Tychy, 3.11.2023r.

Dotyczy: postępowania prowadzonego w trybie przetargu nieograniczonego, pn.: „Dostawa sprzętu jednorazowego i wielorazowego użytku dla Oddziału Anestezjologii i Intensywnej Terapii oraz Oddziału Neonatologii” – nr sprawy: 27/23/ZP/PN

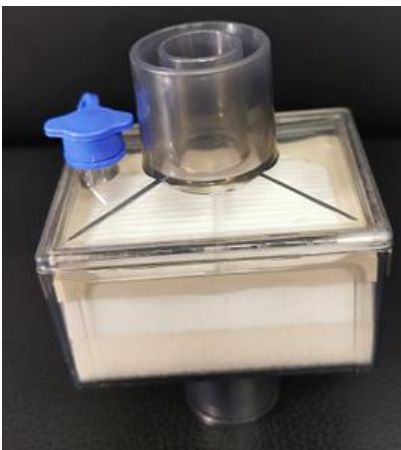
Pytanie nr 70: dot. pakietu 21, pozycja nr 1 – Czy zamawiający dopuści wyraźne oznakowanie typu, rozmiaru łyżki i symbolu „jednorazowego użytku” (przekreślona cyfra 2) naniesione na części metalowej łyżki po stronie wyprowadzenia światłowodu?

W razie niedopuszczenia ww. prosimy o wskazanie merytorycznych, uzasadnionych medycznie argumentów wyjaśniających stanowisko Zamawiającego

Odpowiedź: Zamawiający dopuszcza.
